**Autorité environnementale**

**Avis délibéré de l’Autorité environnementale  
sur la Zac Cambacérés Nord (34) – 3<sup>e</sup> avis**

**n°Ae : 2025-057**

Avis délibéré n° 2025-057 adopté lors de la séance du 26 juin 2025

Figure 3 : résultats des mesures de NO<sub>x</sub> en moyenne annuelle. Les concentrations annuelles moyennes de PM<sub>10</sub> aux points 1 et 11 sont respectivement de 20,3 µg/m<sup>3</sup> et 13,9 µg/m<sup>3</sup>. Source : dossier

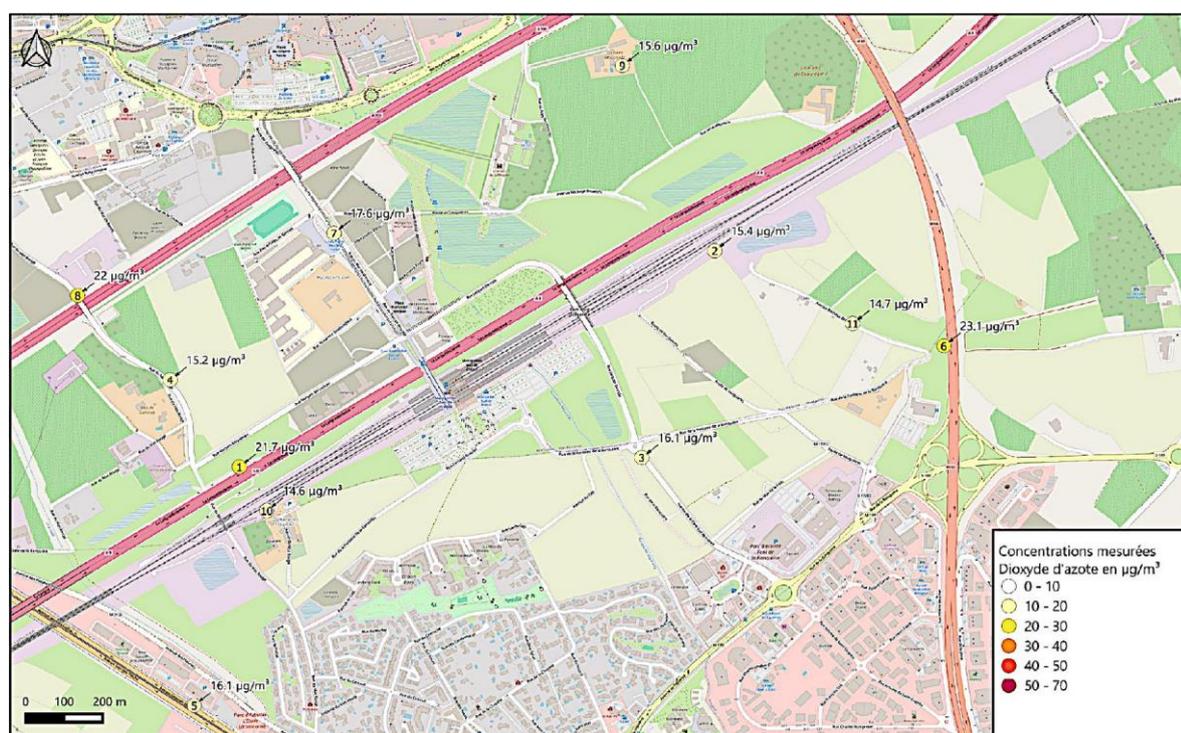
Les résultats montrent une qualité de l'air dégradée (Figure 3), comparable aux valeurs obtenues en centre-ville et dépassant les valeurs guides de l'OMS de  $10 \mu\text{g}/\text{m}^3$  pour les oxydes d'azote et  $15 \mu\text{g}/\text{m}^3$  pour les  $\text{PM}_{10}$ . Les  $\text{PM}_{2,5}$  n'ont pas été mesurées du fait de l'instabilité des mesures, la modélisation de l'association agréée pour la surveillance de la qualité de l'air dont une représentation cartographique est fournie suggère une moyenne annuelle inférieure à celle qui est rencontrée en centre-ville.

Figure 4 : résultats des mesures de bruit ambiant sur la zone d'étude. Source dossier.

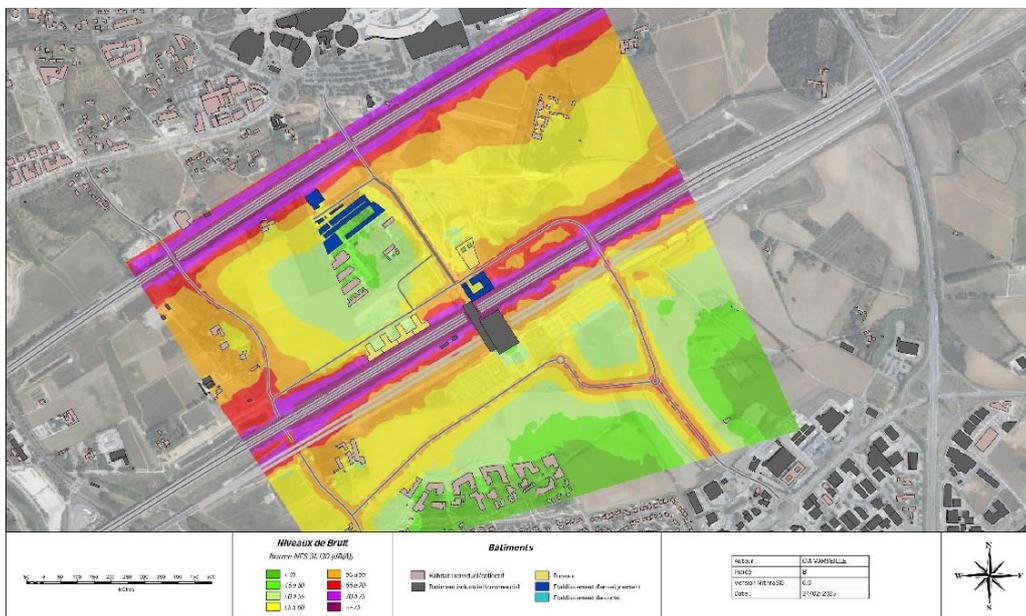
Le site de la Zac est, pour la moitié est de son emprise, exposé à la zone C de gêne modérée de l'aéroport ( $L_{\text{den}}^{14} < 62\text{dB}$ ), une faible surface à l'est étant en zone B de gêne forte ( $L_{\text{den}} < 70\text{dB}$ ). La réglementation n'autorise que les constructions à vocation tertiaire dans la zone C. Le dossier fournit la carte du plan d'exposition au bruit de l'aéroport mais ne tient apparemment pas compte du bruit des avions dans la modélisation du bruit.

### L'Ae recommande :

- de préciser la méthode de calage du modèle et de la justifier,
- de prendre en compte dans la modélisation le bruit des avions.

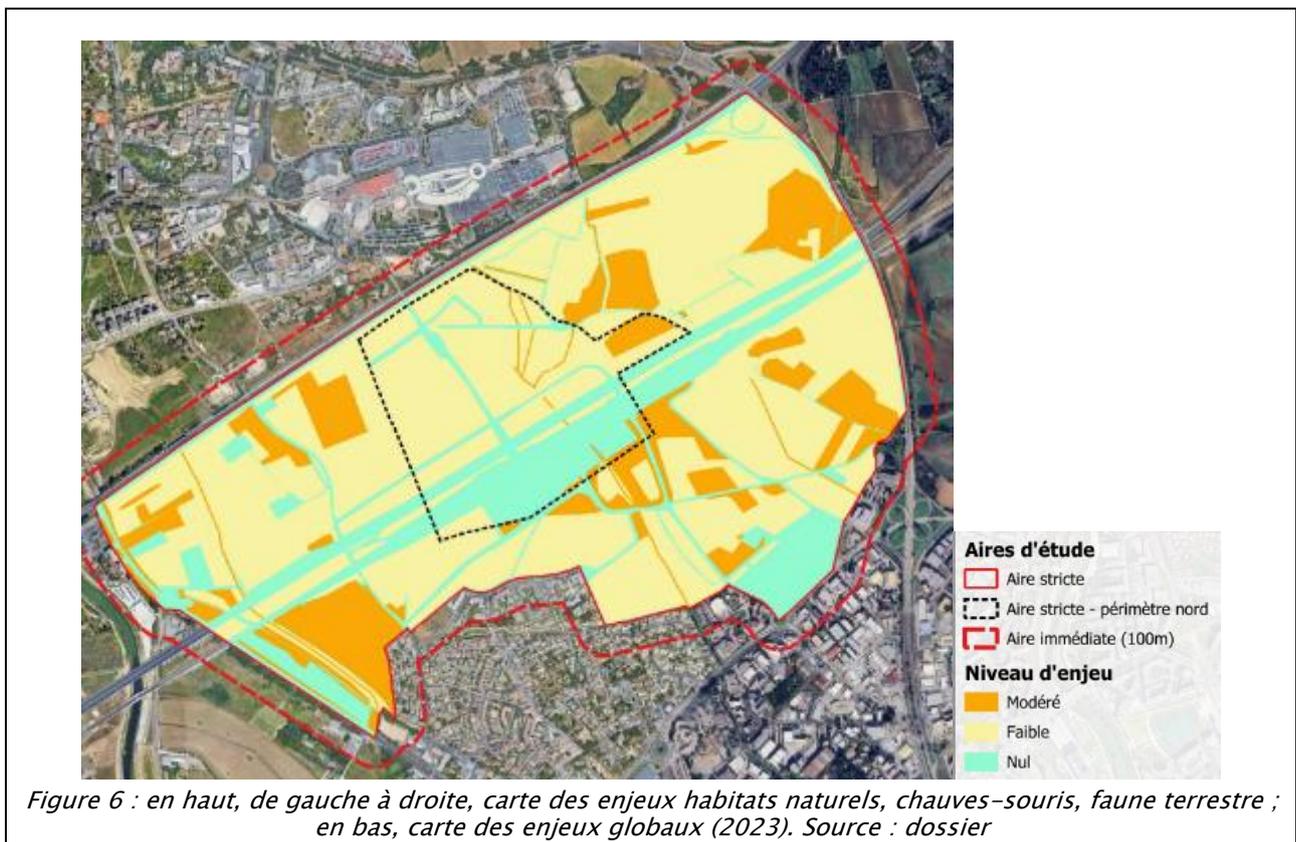
La méthodologie permettant d'élaborer la carte des enjeux globaux semble inadéquate. En effet, comme le montre la figure 6, alors que des zones à enjeux forts pour les habitats et les chauves-souris et à enjeux modérés pour les habitats et la faune existent, la carte résultante présente quasi exclusivement des zones à enjeux faibles. Les seuls enjeux modérés mis en exergue sont les habitats présents le long du Nègue-Cats.

***L'Ae recommande de reconsidérer le niveau des enjeux globaux pour les habitats naturels et la faune et de mettre en regard les évolutions constatées sur une décennie avec les mesures d'évitement, de réduction et de compensation mises en œuvre.***

Figure 7 : carte à grande échelle de l'urbanisation autour de la ville de Montpellier. Source Géoportail.

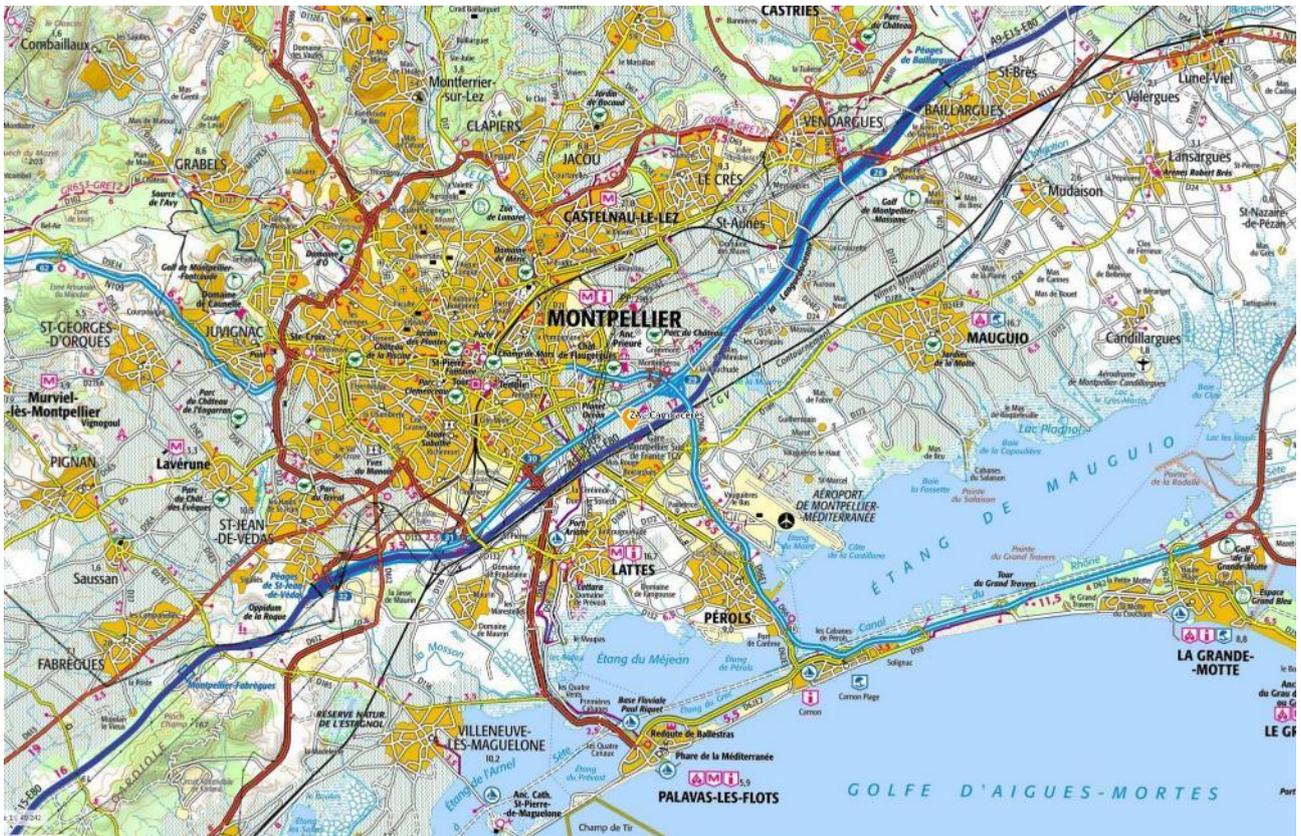
L'analyse concerne en premier lieu la période antérieure à 2013 avec un rappel du contexte et de la situation géographique et la présentation des raisons du choix du site. Il est également rappelé que le projet, « *un des éléments majeurs du futur cœur de la métropole* », doit constituer un « *véritable hub associant la gare nouvelle, la gare Saint-Roch et l'aéroport* ». La carte à plus grande échelle Figure 7 ci-dessous relativise la notion de centralité évoquée dans le dossier.

La proximité des infrastructures reste relative. L'A9 traverse certes le site mais sans y être reliée. Le « Hub de Montpellier » est présenté comme comprenant la gare Saint-Roch reliée au réseau TER, la gare SdF sur la ligne à grande vitesse et l'aéroport. La liaison entre les deux gares par la ligne 1 du tramway, en cours de construction, représente un temps de trajet de 35 minutes, la durée de rupture de charge entre le TGV et le TER est donc de près d'une heure si on compte les trajets à pied entre ces aménités. La liaison avec l'aéroport est moins malaisée puisqu'elle implique l'utilisation d'une navette par bus<sup>17</sup> toutes les demi-heures avec un temps de trajet de 10 min.

Figure 9 : émissions de gaz à effet de serre du projet. Source dossier.

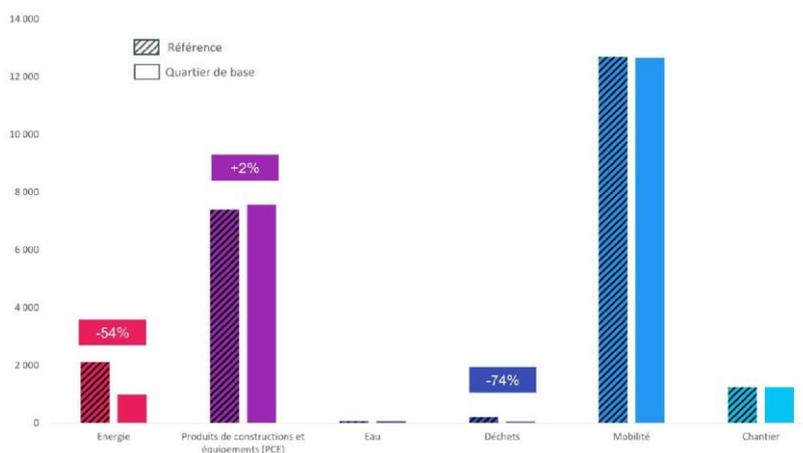
Le dossier compare les émissions du projet (« Quartier de base » sur la figure 9) à un scénario de référence qui n'est pas construit « en l'absence de mise en œuvre du projet » conformément à la réglementation. Il s'agit, selon le dossier, d'un scénario de construction d'un « quartier avec le même programme, le même contexte (dont la localisation) et les mêmes fonctions urbaines que le quartier de base, sur lequel une stratégie de référence (à un niveau qualifié de « Business as Usual ») est appliquée ». Avec cette méthode, les émissions de GES de la Zac nord en phase de fonctionnement, calculées à l'aide du logiciel « UrbanPrint » seraient donc d'environ 21 000 tCO<sub>2</sub>eq/an, plus de la moitié étant dû à la mobilité dont le calcul est générique en fonction du nombre et de la nature des occupants. L'outil utilisé ne prend pas en compte les évolutions attendues des parts modales de mobilité en phase d'exploitation, ni les impacts du projet sur les capacités de stockage du carbone dans les sols. Pour l'Ae ce scénario accroît artificiellement et sans support juridique les émissions de référence par rapport aux émissions prévues par le projet après mesures de réduction (limitation de la circulation en voiture, architecture bioclimatique des bâtiments et mise en place d'un réseau

de chaleur et de froid alimenté par géothermie). Le dossier ne propose pas de mesure de compensation des émissions résiduelles qui, de toute façon, ne sont pas calculées correctement<sup>20</sup>.

***L'Ae recommande :***

- ***de mettre à jour le calcul des émissions en tenant compte du scénario de référence sans le projet global, de l'évolution de la mobilité et du trafic routier induit par le contournement ouest de Montpellier,***
- ***de présenter les valeurs numériques des émissions de gaz à effet de serre brutes et résiduelles du projet et de compenser l'écart entre ces dernières et les émissions d'un projet dont la cohérence avec la stratégie nationale bas carbone serait démontrée.***

Figure 11 : schéma directeur hydraulique du bassin du Nègue-cats. Source dossier.

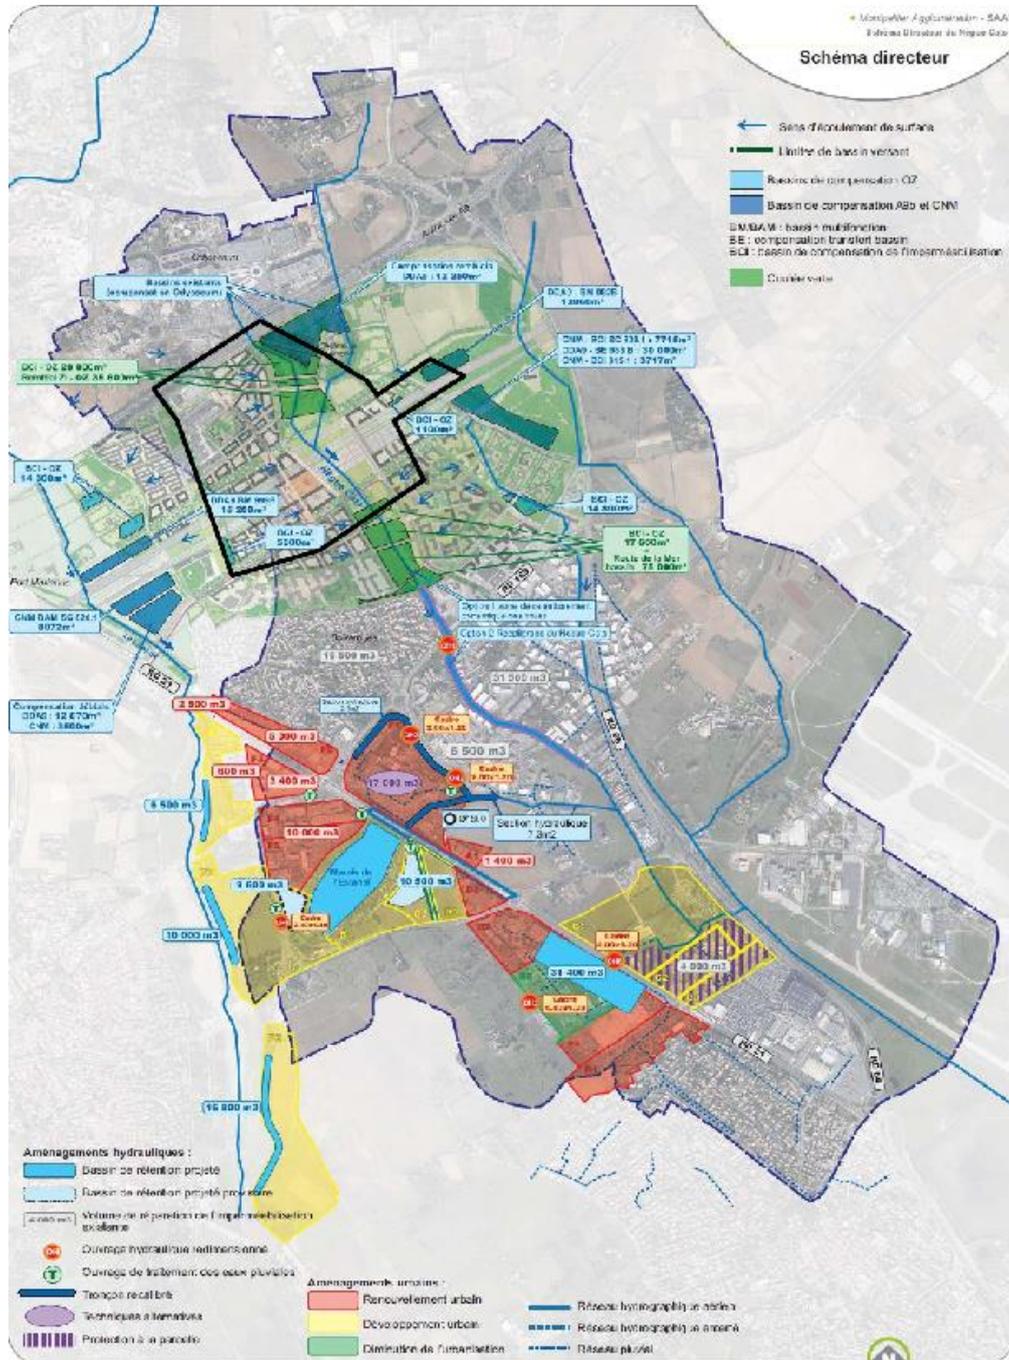
prévisions de crue du fait du changement climatique alors même qu'il est précisé que les épisodes méditerranéens seront plus intenses du fait du changement climatique.

*L'Ae recommande de préciser comment et avec quelles données le schéma directeur hydraulique a été élaboré et de prendre en compte explicitement l'accroissement des volumes de précipitations des épisodes méditerranéens attendus du fait du changement climatique pour actualiser les évaluations de risque d'inondation et adapter les mesures en conséquence.*

Figure 12 : modélisation du bruit à 2038 (diurne à gauche, nocturne à droite).  
Source : rapporteurs d'après dossier.

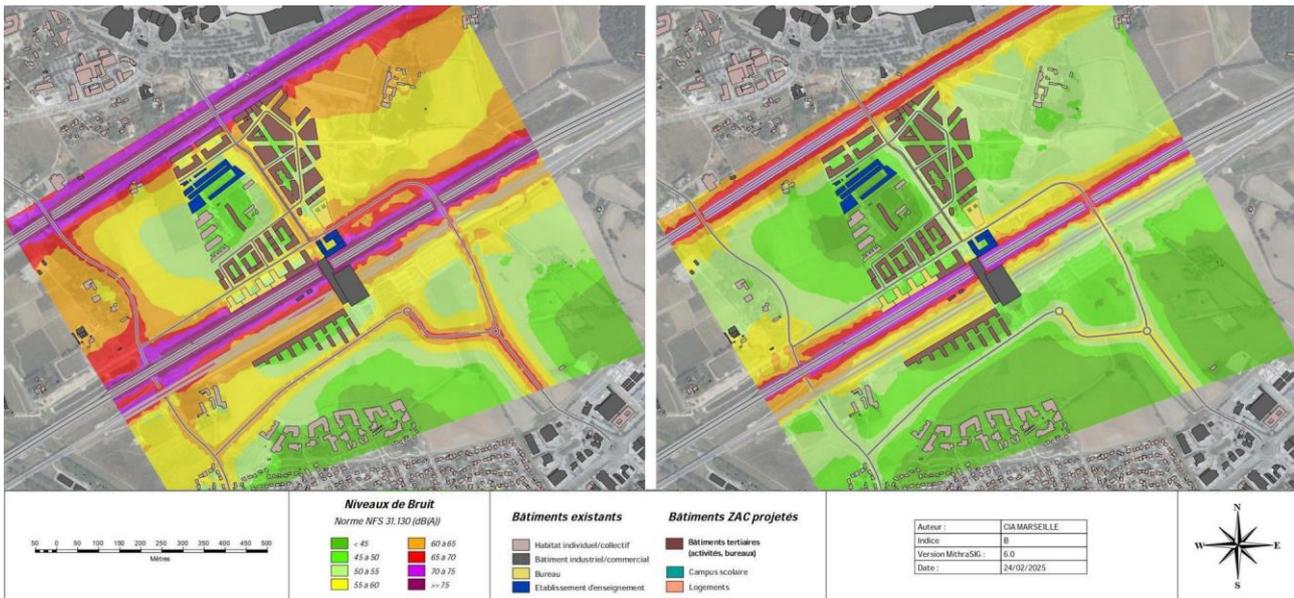
Le dossier utilise la modélisation présentée dans le chapitre homonyme de l'état initial pour calculer les niveaux de bruit au droit des bâtiments en tenant compte des projections de trafic routier aux horizons 2038 et 2058 (figure 12). Ces cartes illustrent bien l'effet d'écran des bâtiments situés en

bordure des infrastructures routières. Le scénario de référence au fil de l'eau est celui du trafic routier qui ne correspond pas au périmètre d'ensemble du projet.

Le dossier ne mentionne pas la prise en compte du bruit des avions ni du bruit ferroviaire, ce dernier ayant pourtant servi à caler le modèle. Il est certes explicité que la zone C du plan d'exposition au bruit de l'aéroport n'accueillera pas de construction nouvelle, il n'en reste pas moins que le bruit hors zone C n'est certainement pas négligeable *a priori* et que par ailleurs la partie est de la Zac, en zone C, aura une vocation récréative qui n'est pas forcément compatible avec le bruit des aéronefs au décollage. De même le CNM fait partie intégrante du projet urbain global, or le trafic doit augmenter considérablement à l'avenir, il convient donc d'en tenir compte.

Figure 13 : modélisation des concentrations en dioxyde d'azote en comparaison du scénario au fil de l'eau. Source dossier.

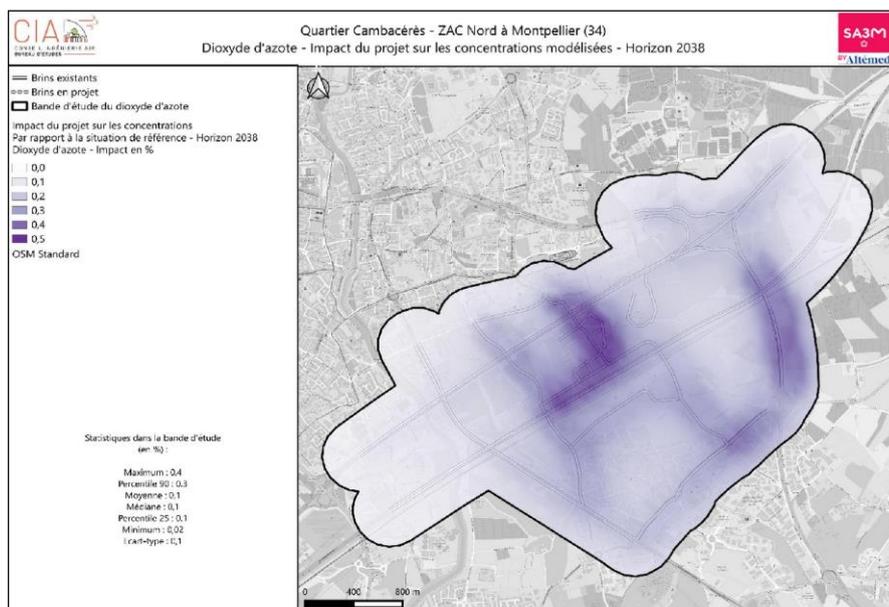
La modélisation de la dispersion concerne les PM<sub>10</sub> et PM<sub>2,5</sub> ainsi que le dioxyde d'azote ce qui est conforme à l'état de l'art pour ce type de projet. La Figure 13 illustre cet effet, on visualise le fait que par exemple le trafic de rabattement sur l'A709 vers la gare SdF n'apparaît pas sur la carte.

**L'Ae recommande de calculer les effets du projet sur la qualité de l'air à partir du périmètre du projet global.**
